Artikelersetzung Spannrolle 55560 in 55515

Technische Info-Nr. 1966

Renault: Espace, Fuego, Master,
Trafic, 18, 20, 21, 25, 30
Jeep: Cherokee, Comanche

J8S 2.1 D, 2.1 TD

Bild 1: Darstellung der Ersetzung

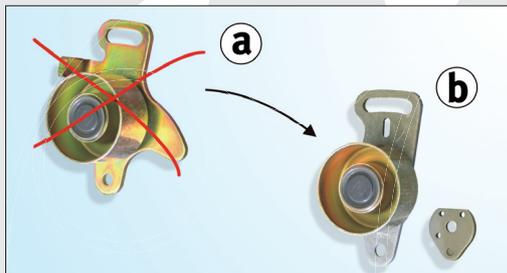
Die Spannrolle 55560 ist nicht mehr lieferbar und wurde durch die Spannrolle 55515 ersetzt (siehe Bild 1).

Die Spannrolle 55515 besteht aus zwei Teilen:

- Spannrolle mit Grundträger
- Distanzplatte

- a) Spannrolle 55560
b) Spannrolle 55515

Bild 2: Triebübersicht

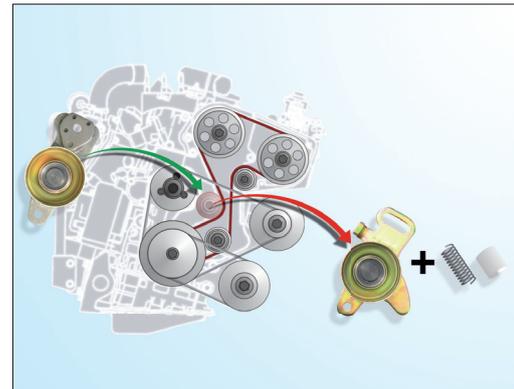
1. Motor gemäß Herstellerangaben auf Position bringen
2. Alte Spannrolle demontieren (Feder und Hülse werden nicht mehr benötigt)
3. Neue Spannrolle montieren (die alten Schrauben können wiederverwendet werden)
4. Zahnriemen mit dafür vorgesehenem Werkzeug spannen
5. Befestigungsschrauben gemäß Herstellervorgaben festziehen
6. Kurbelwelle von Hand zwei Umdrehungen in Motordrehrichtung drehen
7. Zahnriemenspannung mit geeignetem Messgerät prüfen, ggf. Zahnriemenspannung korrigieren (Schritte 4 bis 6 wiederholen)
